第六章第六節審查意見

編 號	6.6-01-203	分 組	審 查 代 碼	章 節	頁 碼	狀 態
		意外事件	S30	2.2.2		結 案
第 1 次 審 查 意 見						
1.核二廠附近之斷層，包括崁腳斷層、金山斷層及山腳斷層。三條斷層距離場址約 5km 左右，其中以山腳斷層，其平均滑移速率約為每 1000 年 1.5~2m，屬於活動性高之斷層。請說明對貯存設施之耐震設計，是否有考慮此斷層（屬於近斷層）於耐震設計內，在設施之設計章節內看不到此方面之檢核。也就是考慮此斷層滑動時可能產生之近斷層效應，並予以檢核貯存設施是否在安全考量下之設計。至於如何決定此斷層活動時所造成之地震規模及引致之地表震動，可由專家予以判定，據此以檢核設施之安全度。 2.依報告所述山腳斷層可能產生之地震規模為 $M_w=6.6\sim7.0$，如何證明在此規模下之地震，核二廠週邊及核二廠仍在設計考量內，建議再予以詳細說明。其中應特別重視在此地震下（$M_w=7.0$），貯存設施之設計仍要在安全考量範圍下。						
第 1 次 審 查 意 見 答 復 說 明						
1.依據內政部台內營字第 0990810250 號令，中華民國 100 年 7 月 1 日生效之「建築物耐震設計規範及解說」2.5 節臚列臺灣地區必須考慮近斷層效應之活動斷層，其中不包括核二廠附近之崁腳斷層、金山斷層及山腳斷層。 2.我國核能電廠於廠址選擇時，均依相關法規嚴格選址，詳查廠址周邊地震歷史紀錄，保守預估廠址可能遭受之最大地震震度，以此基準設計核電廠安全設備之耐震防護能力，核二廠耐震設計之基礎岩盤基準值為 0.4g，反應器廠房地面層加速度值為 0.53g。在山腳斷層被列為為第二類活動斷層之新事證發現後，台電公司依據中央地質調查所公布之資料，委託國立中央大學辦理「核能電廠場址振動特性及地震反應研究」，依據新事證已知斷層震度進行初步評估（已於 98 年 5 月完成），結論為：斷層錯動時，將對核二廠之基盤產生 0.205g 之加速度，小於上述之設計基準地震值。

Figure 1: 3-D TFR Finite Element Model for Fire Transient Analysis

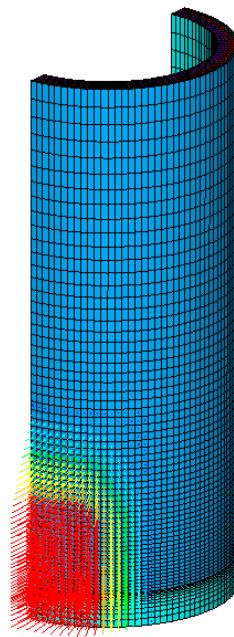
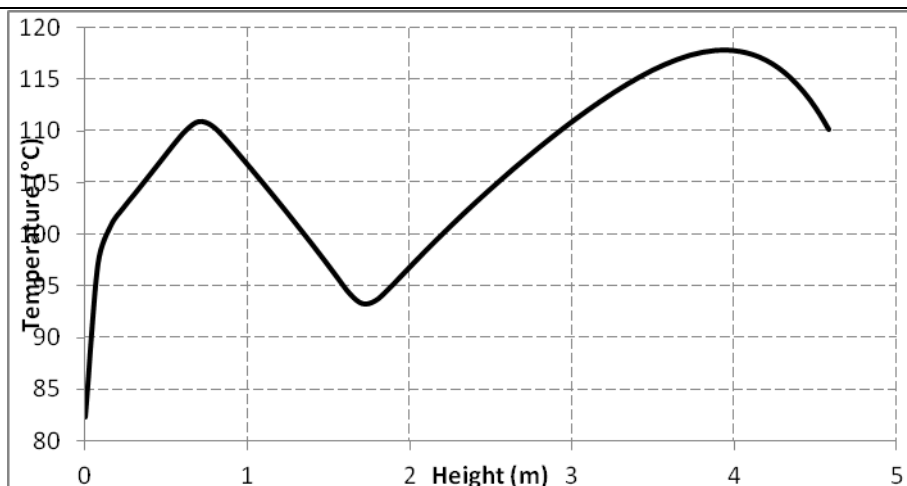
第 2 次審查意見

1. 第 1 項答復可接受。
2. 請分別提供傳送護箱及混凝土護箱火災分析的假設及結果。火災源可以是任何車輛，請考慮採用一致的保守距離假設。
3. 火災源—油箱可以是任何其他車輛，請回歸 MAGNASTOR 的保守火災分析假設，進行傳送護箱及混凝土護箱火災分析。
4. 既然運送路徑距二貯油槽均為 6.5m，安全分析中為何運送設施火災分析

採用較小之 150KL 油槽而非 650KL 油槽？且距離採用 10.5m？究竟輻射熱會使傳送護箱溫度上升多少？以車輛可以駛離現場來作為事故分析的結論，會使分析失焦。

2,3.如編號 6.6-27 審查回覆所述，多軸板車為一無動力板車，操作時需要額外的動力車聯結至油壓板車模組，動力車油箱距離傳送護箱表面至少 8,182 mm 以上。考量內含 50 加侖油料之油箱洩漏引發火災，保守假設火源位於距離護箱表面 2m 處，燃燒時間為 210 秒，最大熱通量為 29.3 kW/m^2 。TFR 的火災熱傳分析以三維對稱有限元模型進行（如 Figure 1），輸入熱源分佈為保守假設自 TFR 底部往上 1m 處皆保持最大熱通量 29.3 kW/m^2 ，接著往上逐漸遞減至 2m 處為零。熱通量共施加 210 秒，隨後將其移除並維持 30 分鐘的熱暫態分析。分析結果顯示，傳送護箱殼體溫度僅上升約為 51°C ，NS4FR 溫度上升為 40°C 。考量護箱在傳送階段的穩態分析（保守以 TFR inner shell 內表面的溫度為 NS4FR 的溫度），加上火災分析的升溫，NS4FR 最高溫度為 118°C （如 Figure 2），仍小於 NS4FR 的溫度限值 148.8°C 。因此，NS4FR 並無失效之顧慮。故可推測若發生 50 加侖油箱火災，對運貯設施不會有不利之影響。

原始 MAGANSTOR VCC 系統的火災分析使用進氣口之空氣溫度為 800°C ，在 8 分鐘後，TSC 溫度將會增加 31°C ，而燃料最大溫升只有 1.7°C ，此結果可以涵蓋核二乾貯系統，在火災情況下，保守計算出燃料溫度為 252.7°C ($251+1.7$)，TSC 溫度為 195°C ($164+31$)，兩者與其限值 570°C （燃料）及 426.6°C （TSC）皆有很大之餘裕。將採納委員的寶貴建議，將於火災分析章節加入此段說明，詳見附件 6.6-28-B。
